Gemeinde Emmen, Bebauungsplan Sonne

Nachtrag zum Vorprüfungsbericht vom 4. Februar 2021

**Vernehmlassung; Bebauungsplan Sonne,
Nachtrag Anlieferung Gerliswilstrasse**

Abbildung 1: Ausschnitt Situationsplan Bebauungsplan «Sonne» (Stand 12.08.2020)

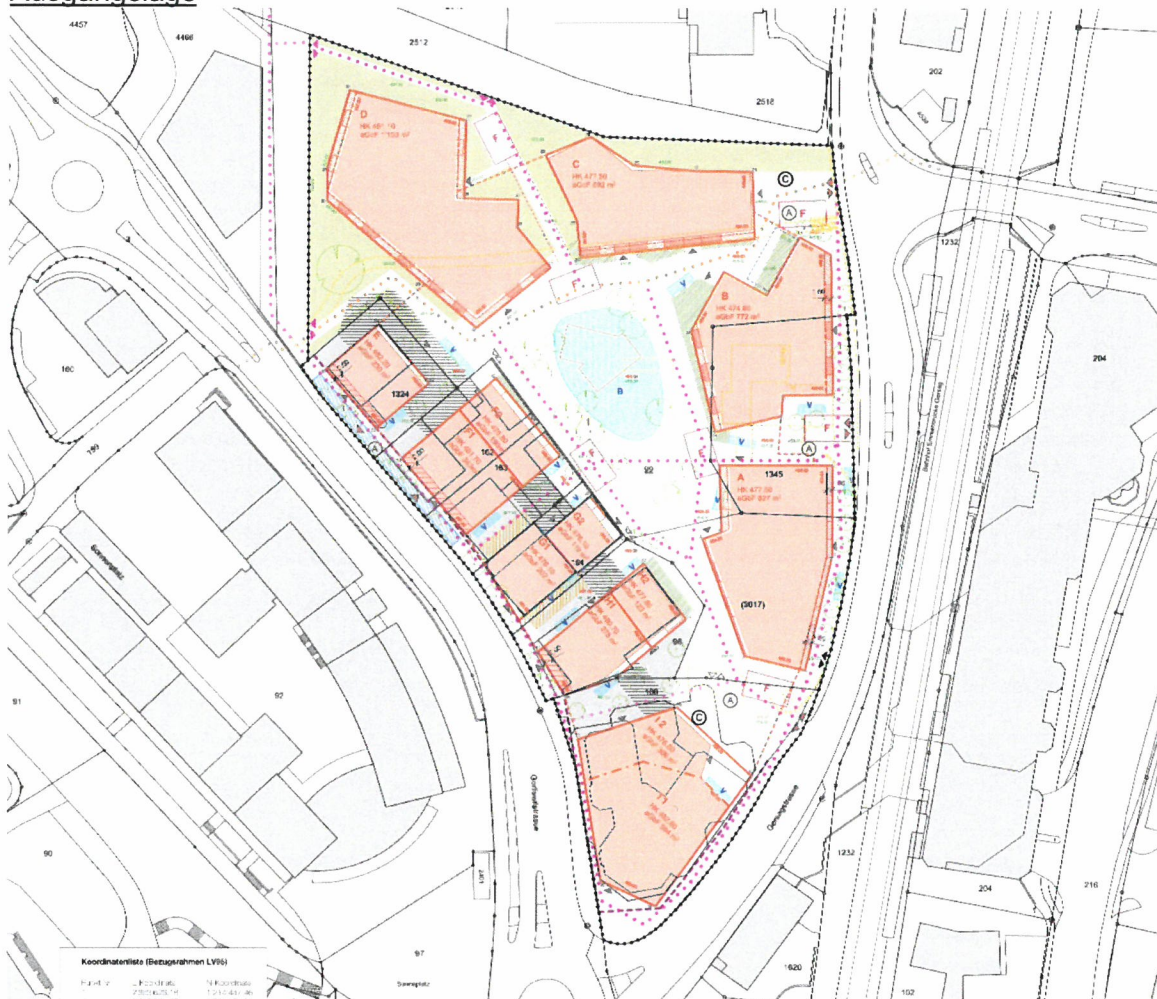
In unserem Vorprüfungsbericht Bebauungsplan Sonne ist unter Kapitel «B 2.3. Erschliessung Gerliswilstrasse» festgehalten, dass den, im Situationsplan eingezeichneten Bäumen, Besucherparkplätzen und Anlieferungen nicht zugestimmt werden kann, da sie dem kantonalen Strassenbauprojekt widersprechen.

Der Bebauungsplan «Sonne» (Stand 12.08.2020) [01] sieht entlang der Gerliswilerstrasse, vor den Baubereichen E und F, einen Anlieferungsbereich inkl. Kunden- und Besucherparkplätze vor. Gleichzeitig dient der Raum der Aussenraumgestaltung mit Bäumen.

Der Bereich soll gemäss [02] neu nur noch für die Anlieferung, nicht aber für die Parkierung genutzt werden. Ausserdem wird nur ein Abstellplatz vor dem Baubereich F empfohlen (ausgelegt für Lastwagen ohne Anhänger).

- Bei der Zu- und Wegfahrt wird der Gehweg überfahren. Dadurch entstehen für den Fussverkehr auf dem Trottoir zusätzliche Gefahren. Eine Lösung mit einer Abstellfläche im Bereich des heutigen Trottoirs und rückversetzter Fussgängerführung wurde nicht aufgezeigt. Eine solche Lösung sollte aus unserer Sicht geprüft werden.

- Im Bericht [02] wird von einer Gehwegbreite von 2.0 m ausgegangen. Diese ist vorliegend kaum ausreichend (Zentrumslage mit erhöhtem Fussgängeraufkommen, verkehrsorientierter Strassenraum ohne Radstreifen, Parkierung,). Gemäss VSS 640 070 sollte die Gehwegfläche vorliegend eine Breite von mind. 2.5 – 3.0 m aufweisen. Eine Anlieferung wie aufgezeigt ist damit nicht möglich.

- Generelle Thematisierung Anlieferung in BGK.
- Ausarbeitung alternative Anlieferungsmöglichkeiten (Bebauungsplan «Sonne»).
- Tolerierung IST-Situation «Parkierung & Anlieferung» bis Umsetzung BGK.

Solange die zukünftige Gestaltung der Gerliswilstrasse nicht festgelegt ist, kann die Anlieferung nicht definitiv festgesetzt werden. Im Rahmen des Bebauungsplans ist unter diesem Gesichtspunkt davon auszugehen, dass die Anlieferung ausserhalb des Strassenbereichs zu erfolgen hat. Eine Lösung für diesen Fall ist nicht aufgezeigt.
